改善箇所説明図

図：左ハンドル車

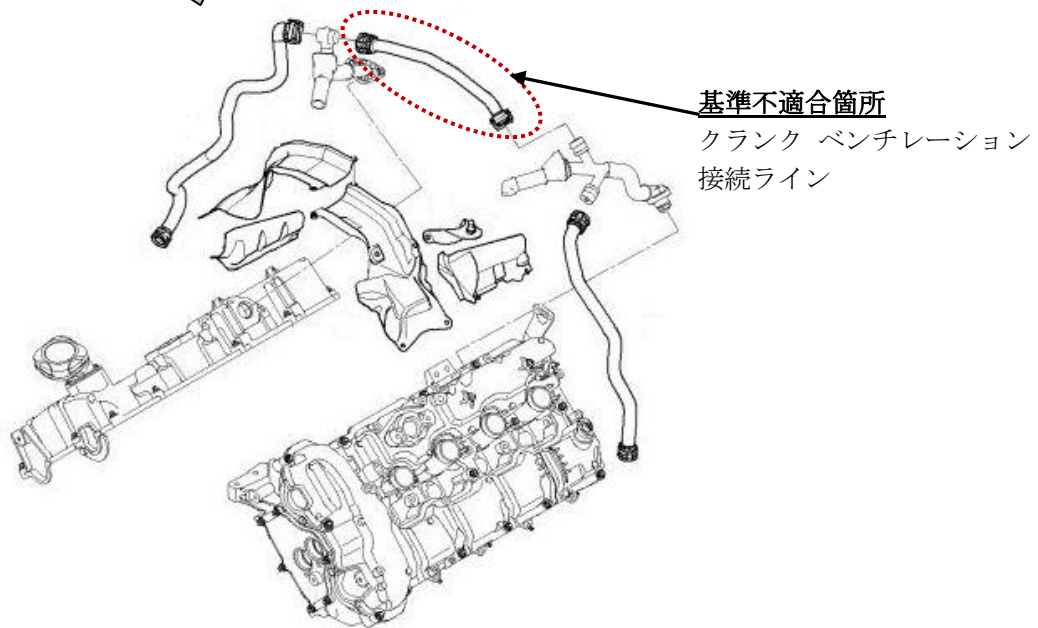
クランクベンチレーションにおいて、左右のベンチレーションラインをつなぐ接続ラインが、素材の強度不足のために損傷を受けることがある。その場合、警告灯が点灯し、アイドリングが不安定になり、最悪の場合エンジンが停止するおそれがある。

全車両、当該接続ラインを対策品と交換する。

作業完了車には、当該接続ラインに白色ペイントを塗布する。
